材料規格に関する日本機械学会への 説明依頼事項（その 2）への回答

II 変更点等に関するもの 3. 材料規格に関する質問

参考図 1 外圧チャートの改訂検討フロー

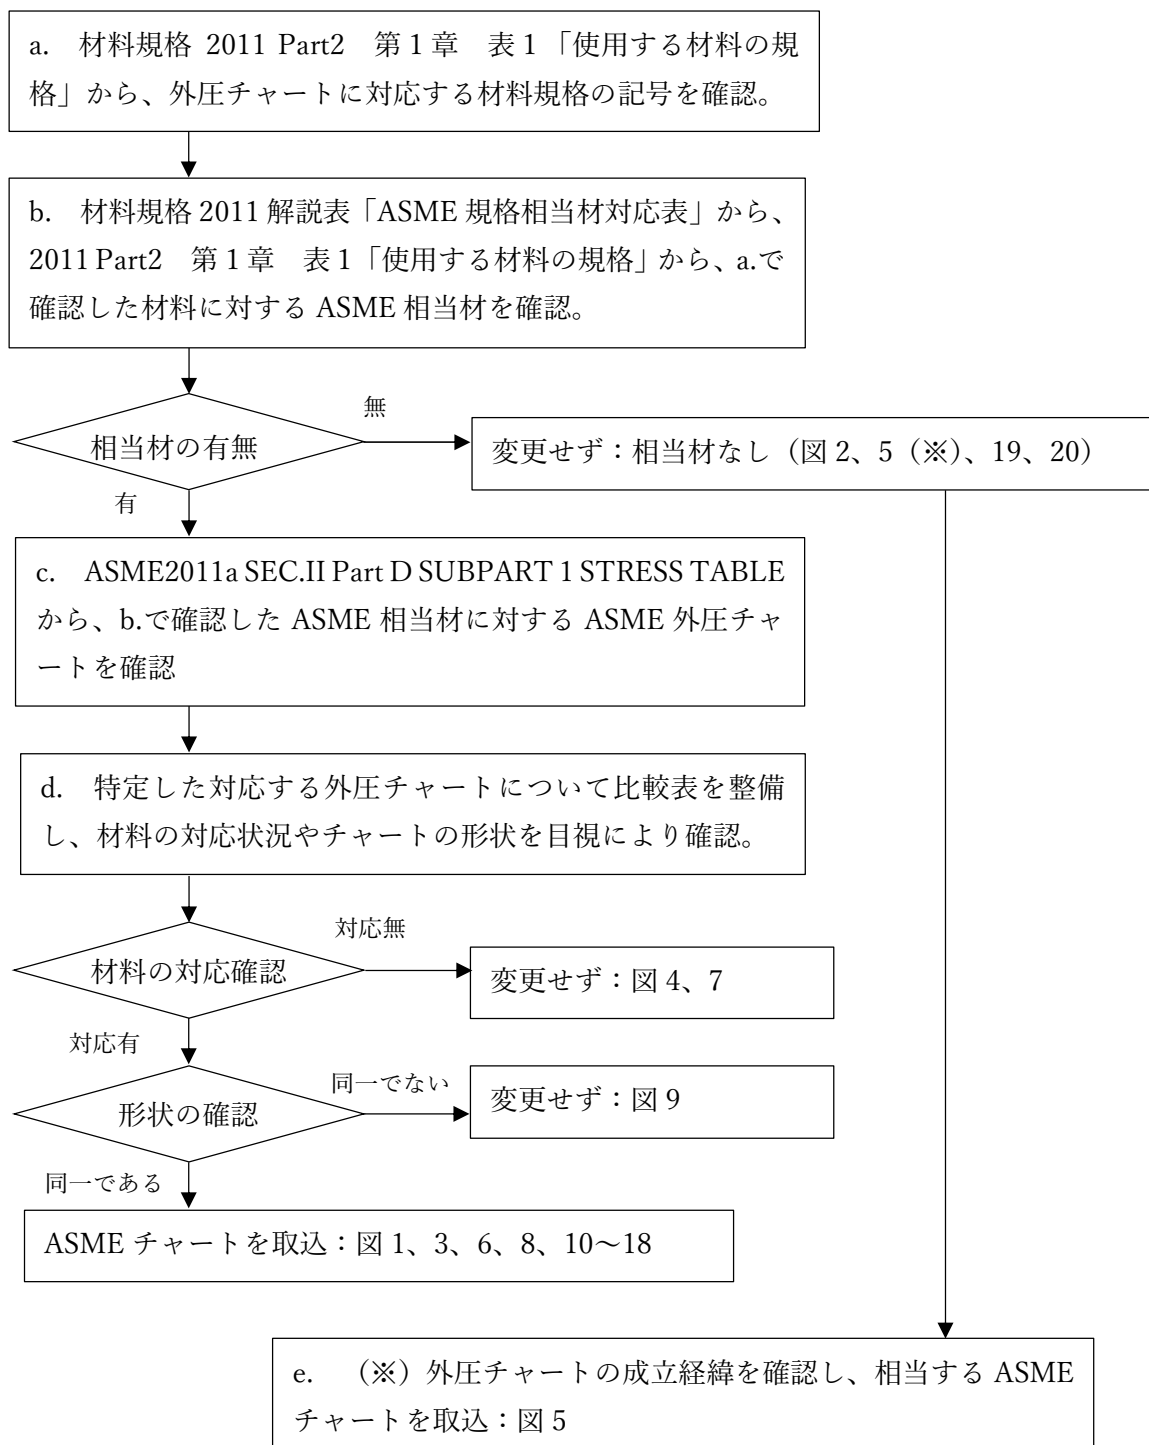
(2) ASME 規格に対応して外圧チャートを改訂したものと変更しなかったものがありますが、変更した理由及び根拠を示して下さい。また、外圧チャートのデジタル値の表を追加した際、図との整合をどのように確認したのか、及びその確認結果について説明して下さい。

材料規格の外圧チャートから ASME 規格の外圧チャートへの対応は、「ASME 規格相当材対応表」を参照して以下の手順により整理したうえで、対応する外圧チャートを特定しました。(参考図 1 外圧チャートの改訂検討フロー)

- a. 材料規格 2011 part. 2 第 1 章 表 1 「使用する材料の規格」から、それぞれの外圧チャートの対応する材料規格の記号を確認する。
- b. 材料規格 2011 解説表「ASME 規格相当材対応表」から、a. で確認した材料に対応する ASME 相当材を確認する。(注)
- c. ASME2011a SEC. II Part D SUBPART 1 STRESS TABLES から、b. で確認した ASME 相当材に対する ASME 外圧チャートを確認する。
- d. 特定した対応する外圧チャートについて比較表を整備する。(参考図 2 外圧チャ

ートの比較例)。個々のチャートにおける材料の対応状況を確認し、対応する材料で複数のチャートがあるものは除く。また、チャートの形状を目視により確認し、同一でないと判断されたものを除く。

外圧チャートのデジタル値の表を追加するにあたっては、ASME2011aの外圧チャートとデジタル値から作図した外圧チャートを比較し、整合がとれていることを確認しました

以上のように、適用する材料の観点及び外圧チャートの形状の観点から同一性を確認し、改訂を行いました。(参考表1 材料規格とASME規格の対応状況及び改訂方針)

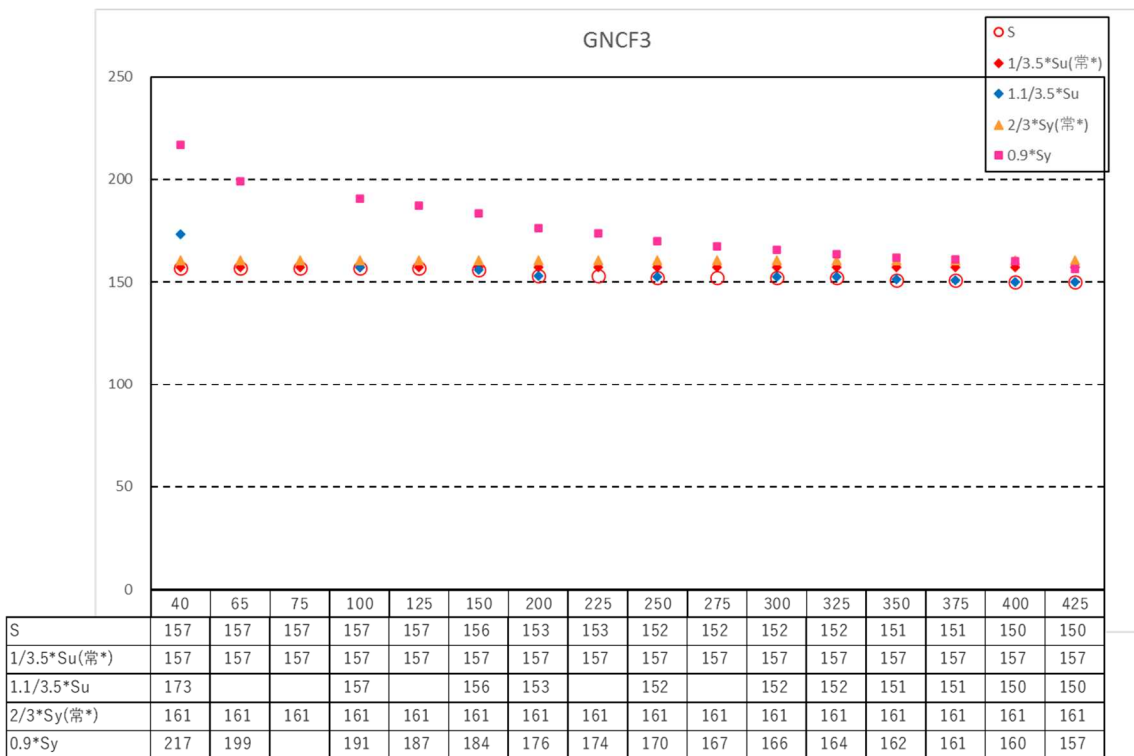
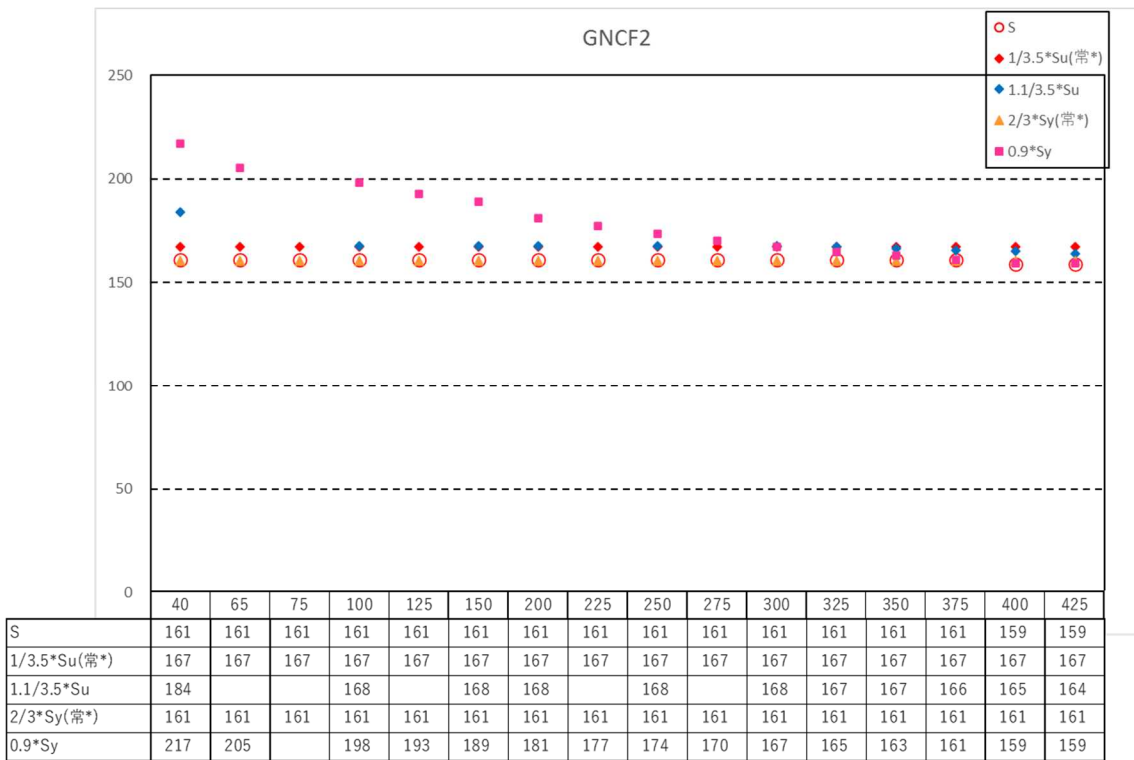
(6) ~~技術評価の対象ではありませんが、「添付1. 新規材料採用ガイドライン」の「(解説-3-1-3) Part 3 第1章 表3 鉄鋼材料のS値」~~には、「オーステナイト系ステンレス鋼若しくは高ニッケル合金をフランジ等変形が耐漏えい性に影響を及ぼす可能性のある部位に用いる場合には、以下の規格が参考になる。」とし、「ASME規格 (TABLE 1A NOTES G5, TABLE 1B NOTES G5)」と「JIS B 8266 (2003)「圧力容器の構造—特定規格」(6.2.1 設計応力強さ d)」があげられています。引用している JIS B 8266 は 2003 年版ですが、JIS B 8265、JIS B 8266 及び JIS B 8267 の最新版では、フランジ等変形が耐漏えい性に影響を及ぼす可能性のある部位に用いる場合には、附属書により別途応力設計することが規定されています。材料規格にこのような要求がない理由を説明して下さい。

JIS B 8265、JIS B 8266 及び JIS B 8267 におきましてはそれぞれ初版 (2000 年、2003 年、2008 年) よりオーステナイト系ステンレス鋼若しくは高ニッケル合金の「許容引張応力」(S 値) について、ある程度の変形を許容する場合と許容しない場合の 2 種類の値が規定されており、状況としましては材料規格 2012 年版の技術評価時と相違ありません。

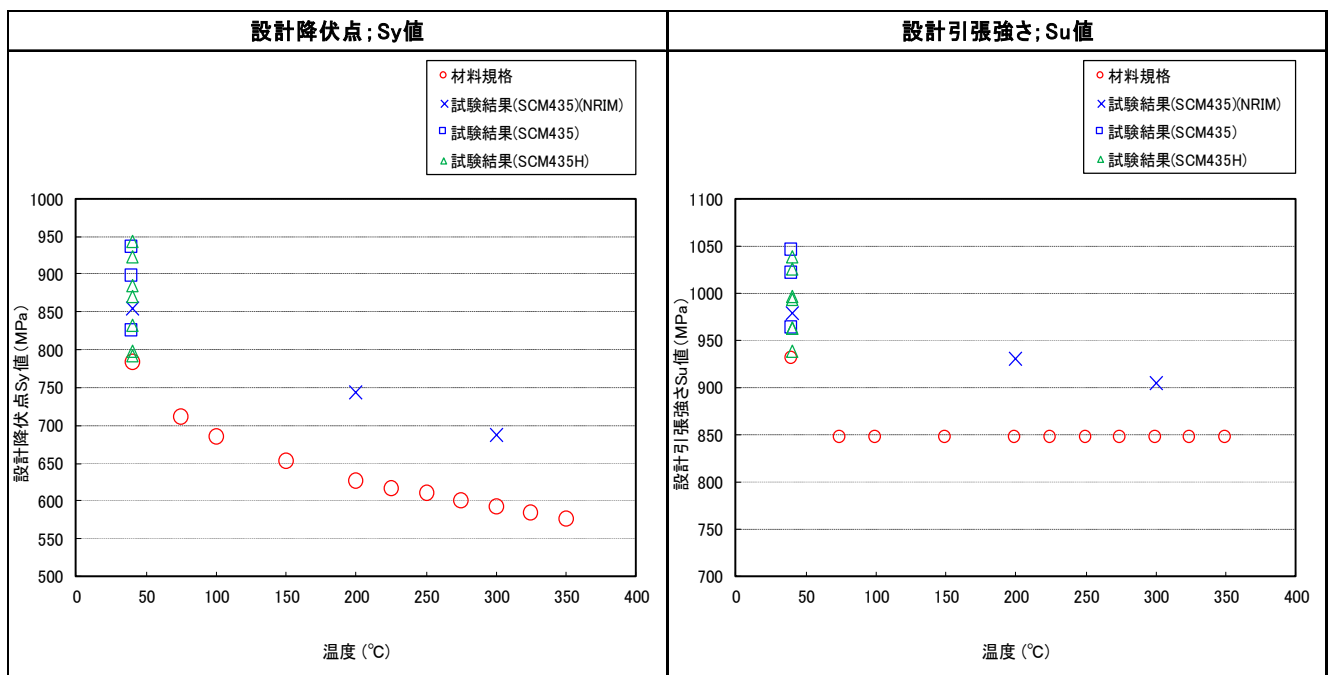
(7) GNCF2 及び GNCF3 について ASME 相当材と同定した材料を用いて、Sy 値及び Su 値から許容引張応力 S を求めています。その技術的根拠を GNCF-1 について示した図表と同様のものを示して下さい。

GNCF2 及び GNCF3 の S 値の見直しにつきましては、「第1回設計・建設、材料及び溶接に係る日本機械学会の規格の技術評価に関する検討チーム」における資料「発電用原子力設備規格 材料規格 (2020年版) JSME S NJ1-2020 技術評価に関する検討チーム会合における日本機械学会への説明依頼事項に対する回答 2023年2月2日」の2(3)(c)に記載しました。

GNCF2 及び GNCF3 に対する GNCF1 について示した図表と同様の図表を以下に示します。
